Title - Sujet Water Tank Install on Truck Chassis	
Solicitation No. - N° de l'invitation W8476-185810/B	Amendment No. - N° modif. 006
Client Reference No. - N° de référence du client 6000419886	Date 2018-08-22
GETS Reference No. - N° de référence de SEAG PW-\$\$HP-930-75000	
File No. - N° de dossier hp930.W8476-185810	CCC No./N° CCC - FMS No./N° VME
Solicitation Closes - L'invitation prend fin at - à 02:00 PM on - le 2018-08-29	Time Zone Fuseau horaire Eastern Daylight Saving Time EDT
F.O.B. - F.A.B. Plant-Usine: <input type="checkbox"/> Destination: <input checked="" type="checkbox"/> Other-Autre: <input type="checkbox"/>	
Address Enquiries to: - Adresser toutes questions à: D'Allaire, Yvonne	Buyer Id - Id de l'acheteur hp930
Telephone No. - N° de téléphone (873) 469-3359 ()	FAX No. - N° de FAX () -
Destination - of Goods, Services, and Construction: Destination - des biens, services et construction:

AMENDMENT 006

This solicitation amendment is raised to respond to a bidder's question.

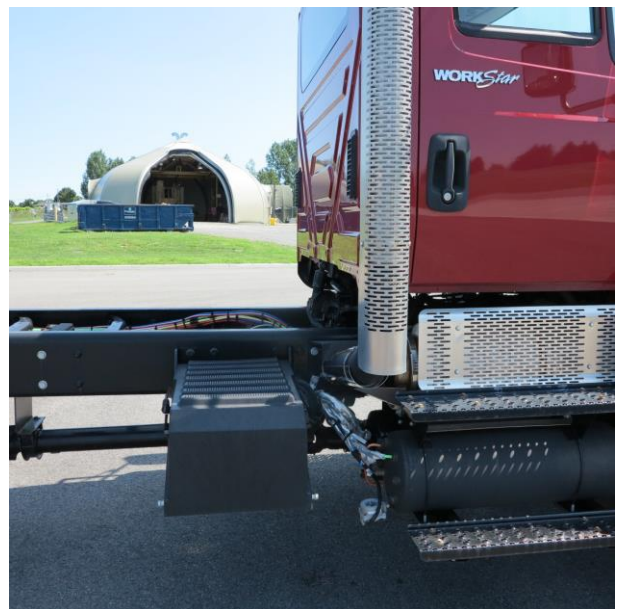
In the pictures of the trucks, I noticed that there are items protruding past the back of the cab (battery boxes, air dryers, fuel tanks etc.).

Please let me know the dimension of how far back those items are from the cab and how much clear useable frame space there is from the front of the tire to those items. The reason is if the pump and hose reels need to go into a side cabinet, I have to make sure there is enough space to place a big enough cabinet in that area.

See below images for side profile references. For reference, the front and rear tires are 395/85R20.
